# **ISTRUTTORIA TECNICA**

## **Verifica di Assoggettabilità a V.I.A. (Screening)**

**Modifica sostanziale dell'autorizzazione unica  
per il recupero di rifiuti non pericolosi  
(aumento della capacità lavorativa fino a 10.000 tonnellate annue)  
Masseria De Torre nel Comune di Guglionesi (CB)**

**Proponente  
Saint Gobain PPC ITALIA SpA**

Figura 1 - Individuo di *Coracias garrulus* (Ghiandaia marina) nei pressi dello stabilimento rilevata in data 06.08.2015

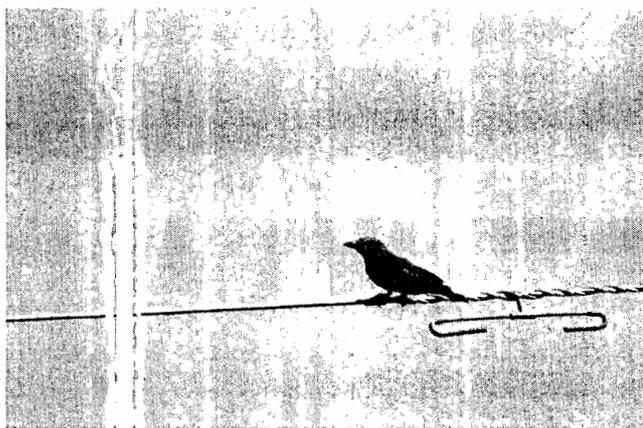
- la prosecuzione delle attività di monitoraggio faunistico nei punti prefissati, da eseguirsi tra gennaio ed agosto, per la durata di tre anni successivi al nuovo regime di esercizio;

- l'invio di un report annuale (da far pervenire entro il mese di ottobre all'Ente competente) delle attività e risultati del monitoraggio. Associare anche la specie *Coracias garrulus*, individuata dai sopralluoghi in campo eseguiti in data 06.08.2015 e non riportata nello studio di monitoraggio, alle specie citate nello studio, da monitorare con particolare attenzione;
